Prüf-Nr.: R-24/206 (Bitte bei jedem Schriftverkehr angeben)
BV: Flächentausch Aldi/Expert
im Förde Park
Schleswiger Straße 130
24941 Flensburg

Prüfbericht zur Prüfung des Brandschutznachweises

Prüf.-Nr.: R-24/206 - 01

Flächentausch Aldi/Expert im Förde Park

Volmerstraße 10
12489 Berlin
030 6167495-0
berlin@hk-brandschutz.deHALFKANN
KIRCHNER
Die Marke im BrandschutzGRUNDKONZEPT
ALDI / expert
Förde Park in Flensburg
Geschoss / Detail
Grundriss
Postf. Nummer 411-19
Plattform 24.07.2024
Index c
Zeichen Rk - emu

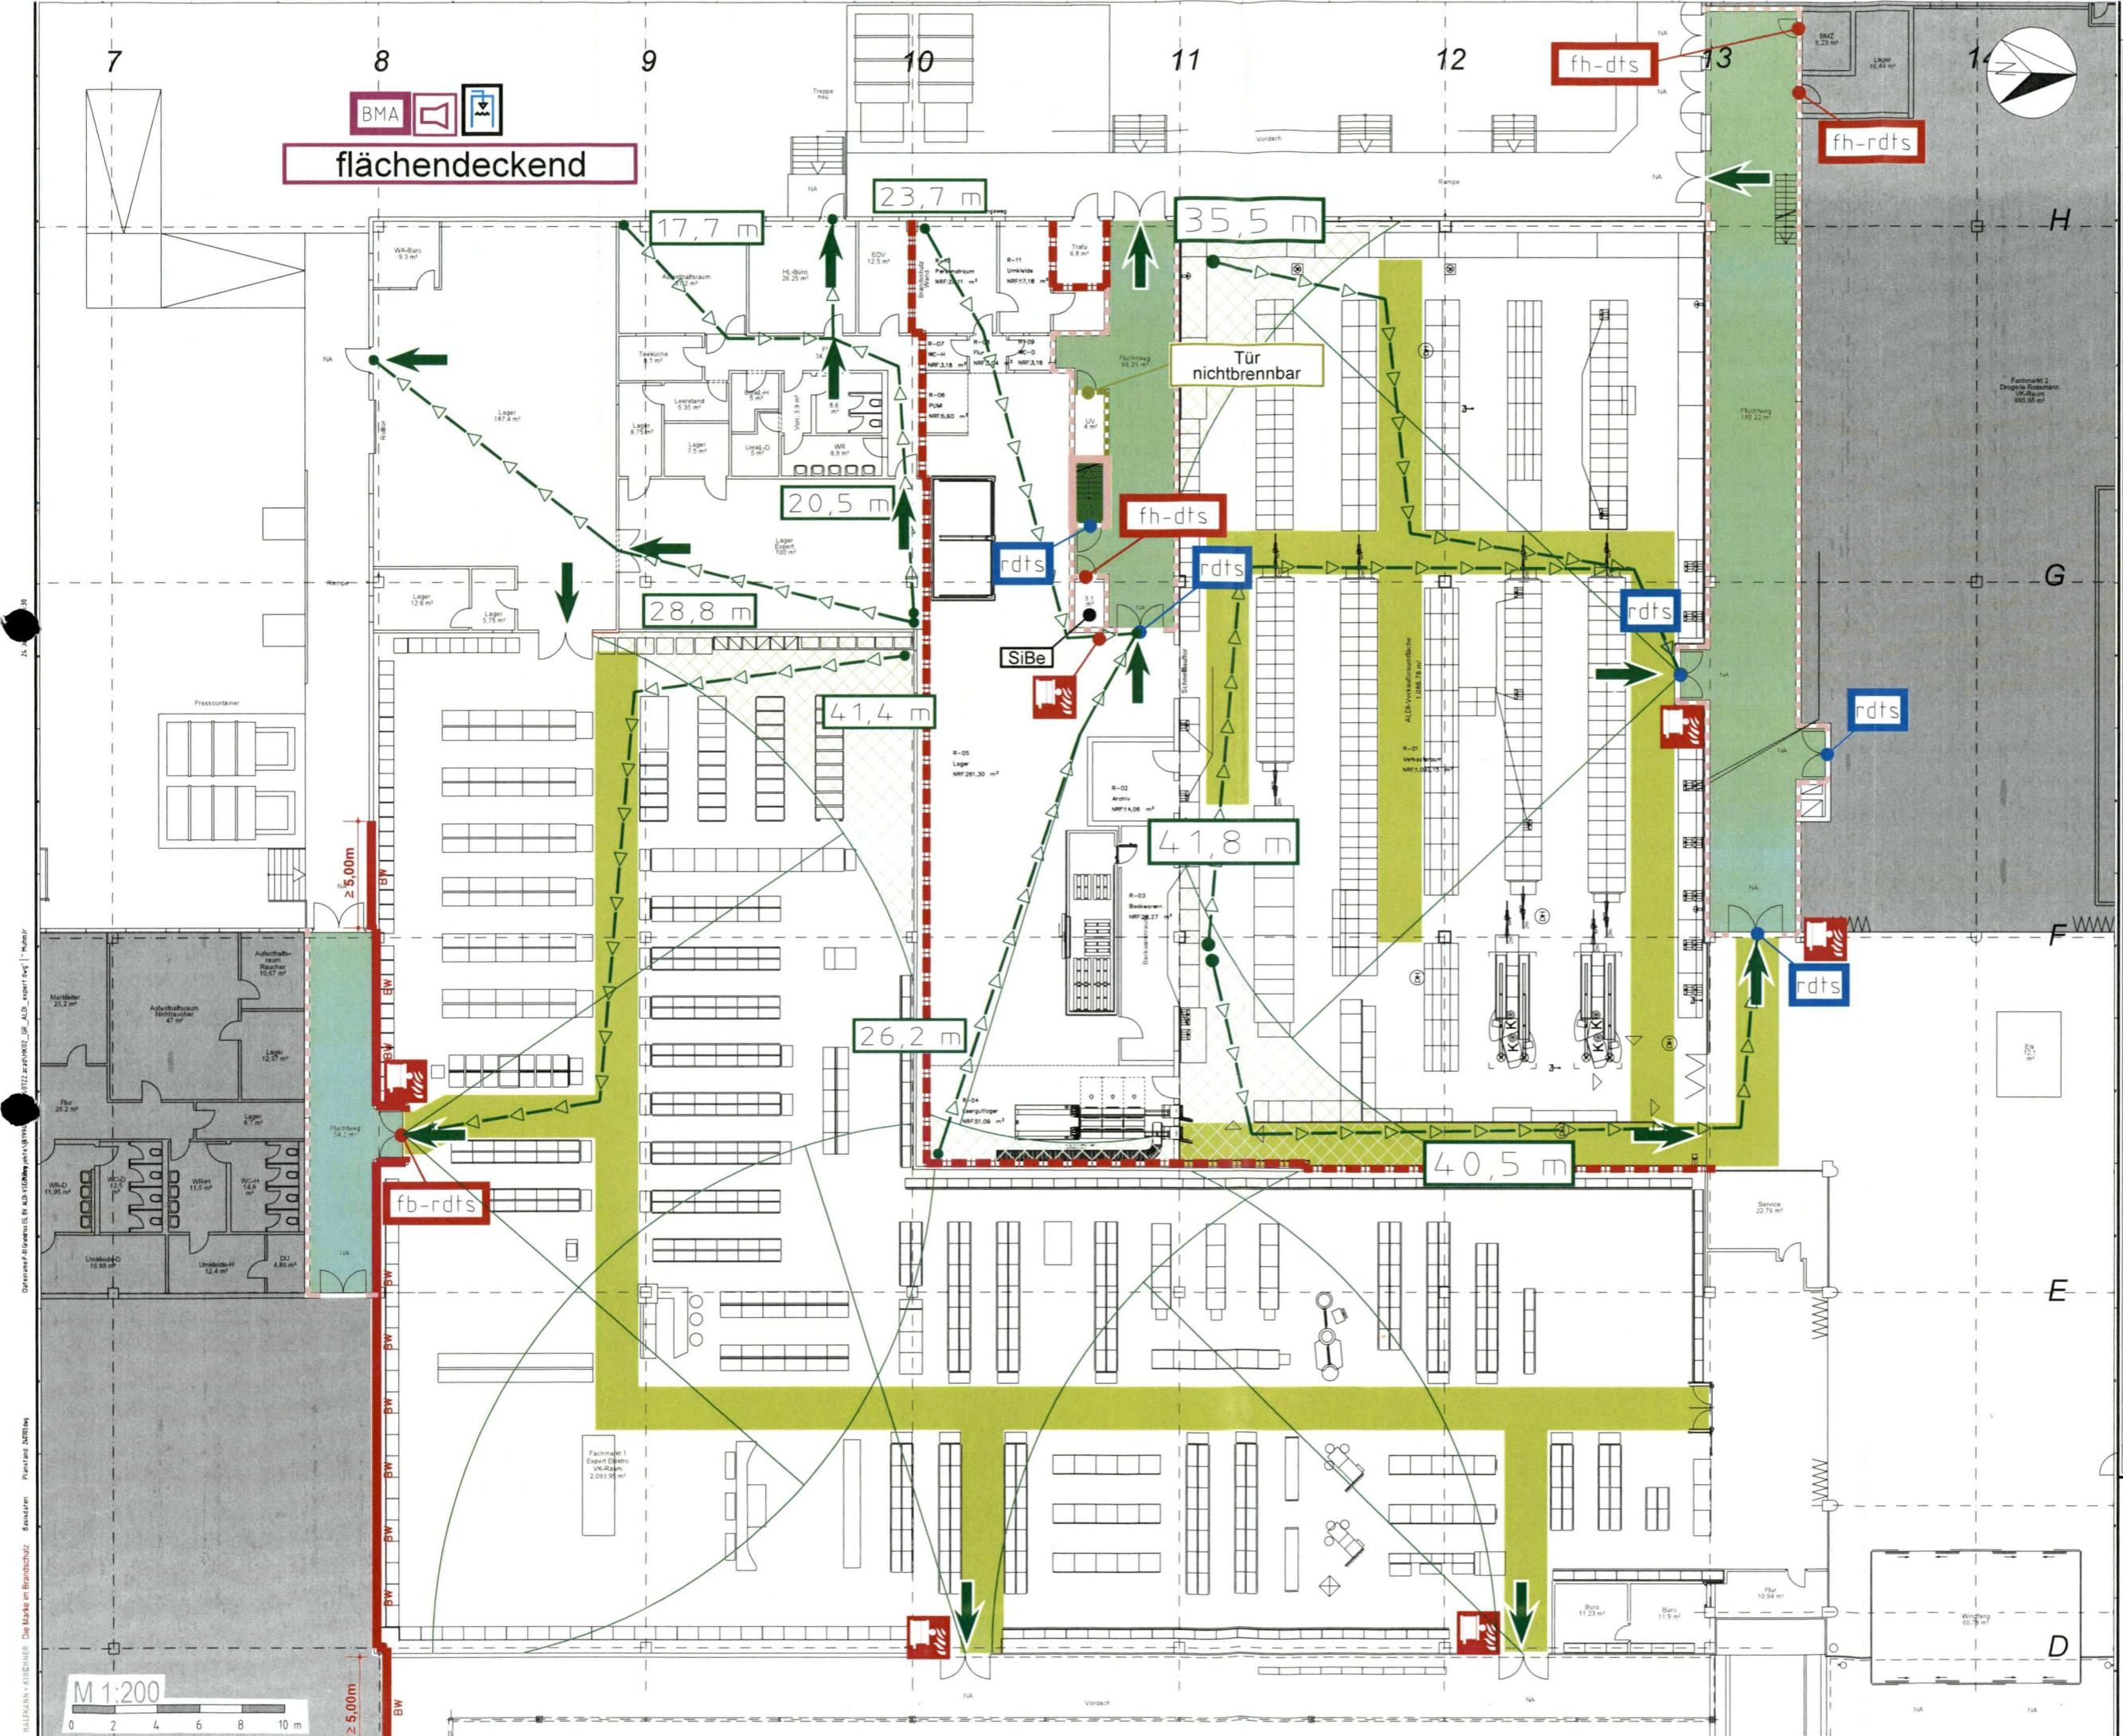
- 12.1. Abweichend von § 10 (2) und (8) VkVO wird die zulässige Länge der Lauflinie der Rettungswege aus den Ladeneinheiten teilweise überschritten. Weil es sich lediglich um eine geringfügige Überschreitung handelt und im Gebäude eine automatische Brandmeldeanlage der Kategorie 1 (Vollschutz) gem. DIN 14675-1 vorhanden ist, wird der betreffenden Argumentation in der brandschutztechnischen Stellungnahme gefolgt und die Abweichung nach § 67 (1) LBO zugelassen.
